日本電気協会「原子炉構造材の監視試験方法(JEAC 4201-2007) [2024
年追補版]」に関する技術評価書（案）

目次

表-SA-2362-1 最小カプセル及び取り出し時期

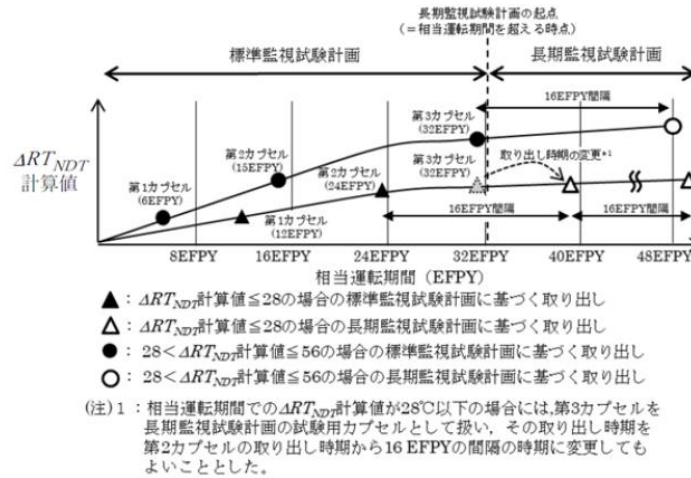
- ・ ΔRT_{NDT} の大きいプラントは、監視試験用カプセルを増やし、初期段階での取り出し間隔を短く設定する。
- ・ ΔRT_{NDT} の小さいプラント($\Delta RT_{NDT} \leq 28$)の場合、取り出し時期を等間隔(1/3, 2/3)とする。
- ・カプセルのリードファクタが大きい場合(先行照射)、照射量も考慮して取り出し時期を設定する。

「SA-2362 標準監視試験計画」では、「相当運転期間における原子炉圧力容器内面の ΔRT_{NDT} 計算値が 28°C 以下であり、長期監視試験計画に移行する場合には、表 SA-2362-1 における最終回時のカプセルの取り出し時期は、SA-2363 に従い定め直し、最終回時のカプセル(ΔRT_{NDT} 計算値が 28°C 以下の第3カプセル)を長期監視試験計画の試験用カプセルとして扱ってもよい。」とされている。「解説図-SA-2363-1 長期監視試験計画における試験用カプセルの取り出し時期(ΔRT_{NDT} 計算値が 56°C 以下の場合)」には、 ΔRT_{NDT} 計算値が 28°C 以下の場合、相当運転期間に当たる32 EFPY

図 ΔRT_{NDT} 計算値が 28°C 以下のプラントの脆化予測曲線の例¹⁰

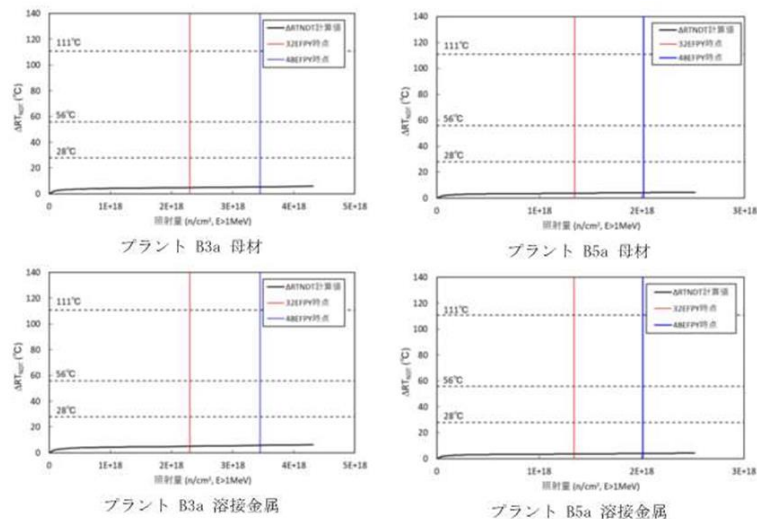
日本電気協会は、 ΔRT_{NDT} 計算値が 28°C 以下の場合に第 3 カプセルを相当運転期間で取り出さなくてよい理由として、 ΔRT_{NDT} 計算値が 28°C 以下の場合、 ΔRT_{NDT} の推移が非常に緩やかで脆化傾向が小さいこと、監視試験方法 (JEAC4201-2007/2010/2013) の規定は、第 2 カプセルからの間隔が 8 EFPY と短く適切に脆化の傾向が確認できないこと及び第 4 カプセルの取り出し時期まで最大 24 EFPY となることから、 ΔRT_{NDT} 計算値が 28°C を超える場合の取り出し間隔を参考にして、取り出し間隔を 16 EFPY としたとしている。これにより、監視試験方法 (JEAC4201-2007/2024) の規定は、第 1 カプセル及び第 2 カプセルの取り出し間隔が 12 EFPY、第 3 カプセル以降が 16 EFPY となり、適切に脆化の傾向が確認できるとしている。

ΔRT_{WT} 計算値が 28°C 以下の場合、最終回時のカプセルを長期監視試験計画の試験用カプセルとしてもよい旨の規定の追加は、脆化傾向を適切に把握する観点から取り出し間隔を適正化したものといえる。原子炉圧力容器内面が受ける中性子照射量が $2.4 \times 10^{19} \text{ n/cm}^2$ を上回る場合は、原子炉圧力容器内面が受ける中性子照射量が、これまでに取り出された監視試験片の中性子照射量を超えない時期に、新たな試験用カプセルを取り出す旨の規定の追加は、JEAC 4201-2007/2013 技術評価書における評価を反映したものである。

したがって、変更は妥当と判断する。

図1 最終回時の取り出しで40EFPYを超える時期の原子炉压力容器が内面で受ける照射量の取り出しをしている場合(リードファクタが3の場合)

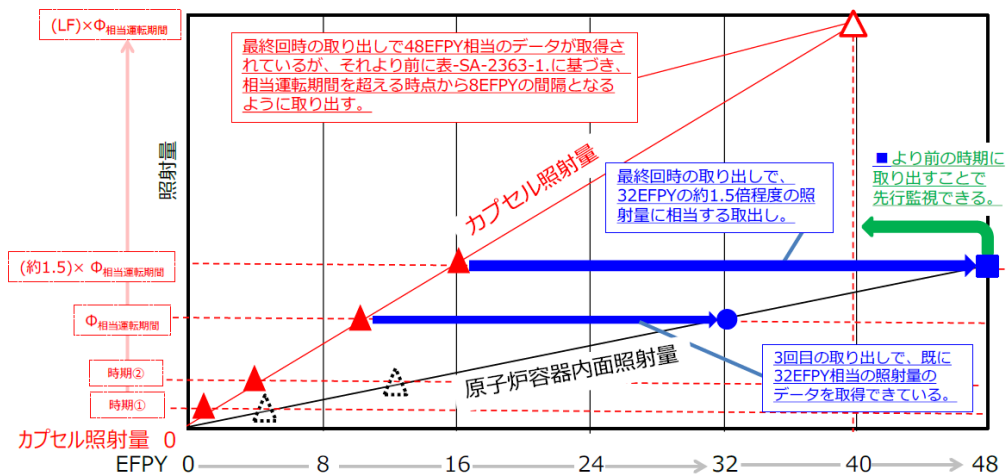
日本電気協会は、「リードファクタの値は3倍程度と仮定した場合の例」として、「表-SA-2362-1 最少カプセル数及び取り出し時期」の第4カプセルの取り出しが32 EFPYから約17 EFPYに変更された事例を示している¹⁵。このような場合、長期監視試験計画に移行した際の監視試験カプセルの取り出し時期は40 EFPYとなるため、23 EFPYの間取り出しが行われないことになる。一方、同表の(注)7.には、「原子炉圧力容器内面が受ける中性子照射量 ($E > 1 \text{ MeV}$) が $2.4 \times 10^{19} \text{ n/cm}^2$ を上回る場合は、原子炉圧力容器内面が受ける中性子照射量 ($E > 1 \text{ MeV}$) が、これまでに取り出された試験用カプセルの中性子照射量を超えない時期に、新たな試験用カプセルを取り出すこと。」とある。(注)7.を考慮した場合、どのような取り出し間隔になるのかについて、日本電気協会は、次のように説明している¹⁶。

図1は標準監視試験計画の最終回時の取り出しで、40 EFPY (= 相当運転期間を超える時点から8 EFPYの間隔となる時期)を超える時期の原子炉压力容器が内面で受ける照射量の取り出しをしている場合を示しており、この場合、長期監視試験計画の最初の取り出しは、表-SA-2363-1に基づき、相当運転期間を超える時点から8 EFPYの間隔となるように取り出します。

図1の場合、標準監視試験計画の最終回時の取り出しと長期監視試験計画の最初の取り出しの間隔は約23 EFY程度、図2の場合は約25 EFY程度となり、このようにカプセルのリードファクタが大きいプラントで、標準監視試験計画の最終回時の取り出しと、長期監視試験計画の最初の取り出しの間隔が大きくなることも想定されます。

しかしながら、各プラントの照射脆化の管理として、このようにリードファクタが大きく原子炉圧力容器が受ける照射量が比較的高いプラントでは、脆化傾向を適切に把握する観点から、原子炉圧力容器内面の照射量が監視試験片の照射量を上回らないようカプセルを取り出すことを規定しているため、いずれの場合でも問題なくプラントの脆化傾向を把握することが可能と考えています。

日本電気協会は、供用期間中の ΔRT_{NDT} の傾向を参考に供用期間中の ΔRT_{NDT} の推移が非常に緩やかである $\Delta RT_{NDT} = 28^\circ\text{C}$ 以下については等間隔、それ以上については15 EFYまでの間に供用期間中の ΔRT_{NDT} に応じた取り出し間隔を設定している。

面照射量にかい離が生じており、標準監視試験計画の最終回時の取り出しと、長期監視試験計画の最初の取り出しの間隔が大きくなることも想定されるが、「4. 1 標準監視試験計画」(3) ①、②で述べたとおり、脆化傾向を適切に把握する観点から取り出し間隔を適正化したものであり、プラントの脆化傾向を把握することが可能となっている。

図2 最終回時の取り出しで40EFPYを超えない時期の原子炉圧力容器が内面で受ける照射量の取り出しをしている場合（リードファクタが3の場合）

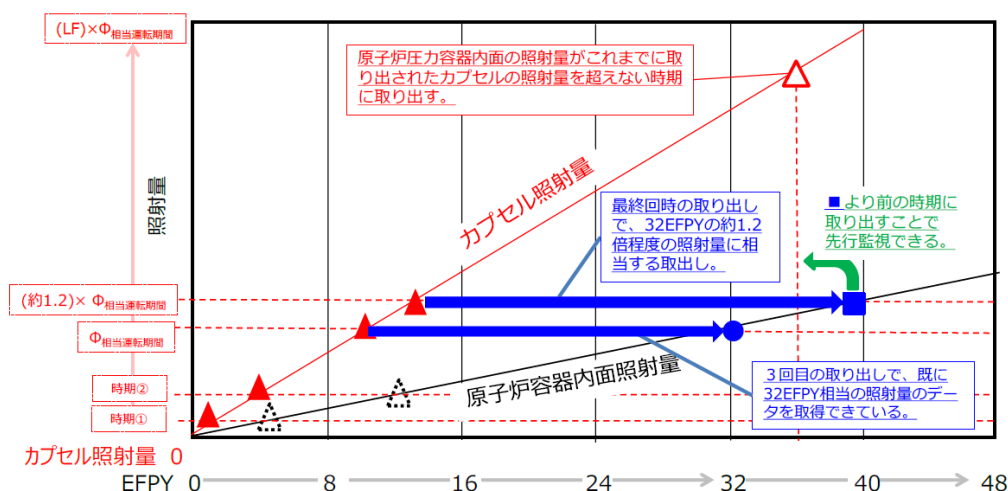
一方で図2は標準監視試験計画の最終回時の取り出しで、40 EFPYを超えない時期の原子炉压力容器が内面で受ける照射量の取り出しをしている場合を示しており、この場合、長期監視試験計画の最初の取り出しは、表-SA-2363-1の(注)1に基づき、原子炉压力容器内面の照射量がこれまでに取り出されたカプセルの照射量を超えない時期に取り出します。

表-SA-2362-1 最少カプセル及び取り出し時期

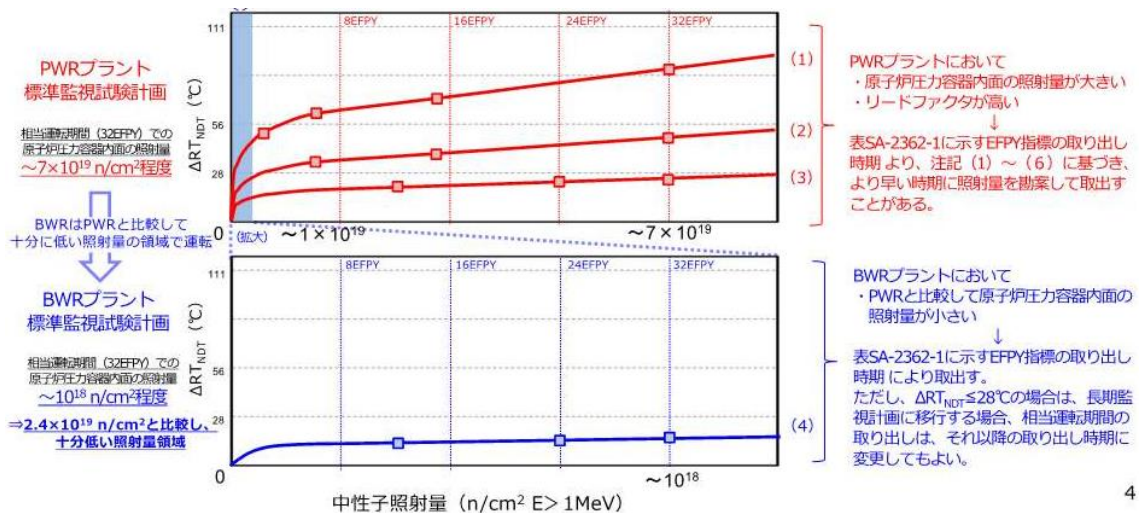
(b) 最少カプセル数及び取り出し時期をPWRとBWRとに分けなかった理由

日本電気協会によれば、PWRは ΔRT_{NDT} が111°C以下、BWRは ΔRT_{NDT} が28°C以下であることが示されている¹⁷。

標準監視試験計画では、相当運転期間 (= 32 EFPY) までの脆化傾向を把握することを目的としていますので、炉型によらずに、相当運転期間 (= 32 EFPY) 時点の ΔRT_{NDT} 計算値を基に、監視試験計画の最少カプセル数及び取り出し時期を決めていくこととしています。

日本電気協会は、標準監視試験計画では、相当運転期間までの脆化傾向を把握することを目的としているため、炉型によらず相当運転期間時点の ΔRT_{NDT} 計算値を基に、監視試験計画の最少カプセル数及び取り出し時期を決めているとしている。また、日本電気協会「原子炉構造材の確認試験方法 (JEAC 4201-2007) [2013 年追補版]」(以下「監視試験方法 (JEAC 4201-2007/2013)」という。)の国内脆化予測法についても、炉型によらず設定されていることから、標準監視試験計画においても炉型によらず最少カプセル数及び取り出し時期を設定しなかったことは、国内脆化予測法の設定方法と整合しているといえる。

図1 最終回時の取り出しで40EFPYを超える時期の原子炉压力容器が内面で受ける照射量の取り出しをしている場合(リードファクタが3の場合)

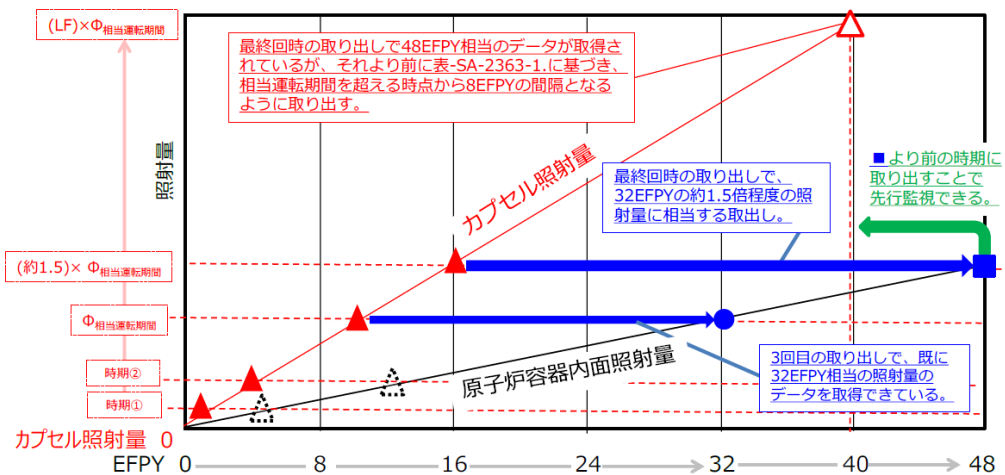
リードファクタが大きい（例えば、3）場合、原子炉压力容器内表面が 48 EFPY の中性子照射量を超えた領域で監視試験を行うこととなる。長期監視試験計画の位置付けについて、日本電気協会は、次のように説明している²⁶（再掲）。

日本電気協会によれば、リードファクタが例えば3の場合、原子炉压力容器内面の照射量が32 EFPYとなるデータは、約11 EFPYで既に取得されている。32 EFPYで取り出した監視試験片は、原子炉压力容器内面の照射量で96 EFPYとなり、プラントの運転期間を大きく超えた照射量となるが、長期監視試験計画は、より高い照射量のデータの拡充も目的としていると説明している。

ΔRT_{NDT} が56°Cより大きい場合に8 EFPYの間隔で取り出すとしたことは、別記-6の要求事項を踏まえたものであり、 ΔRT_{NDT} が56°C以下の場合に取り出し間隔を16 EFPYとしたことは、比較的脆化が進みにくいこと及び照射量が大きくなった場合²⁷は8 EFPYの取り出し間隔とする旨が規定されていることによるもので、規制要求を踏まえた取り出し間隔になっているといえる。また、リードファクタの大きいプラント

以上により、監視試験カプセルの取り出し間隔（ ΔRT_{NDT} が56°Cより大きい場合は8 EFPY、 ΔRT_{NDT} が56°C以下の場合は16 EFPY）を追加したことは、妥当と判断する。

その上で、個別プラントではなく国内プラント全体を俯瞰した運転期間を考慮した比較的高い照射量及びプラント運転期間を超えたより高い照射量のデータの拡充の観点から、監視試験カプセルの取り出し間隔はリードファクタを考慮し、中性子照射量に応じたものとする等、見直すことを要望する。
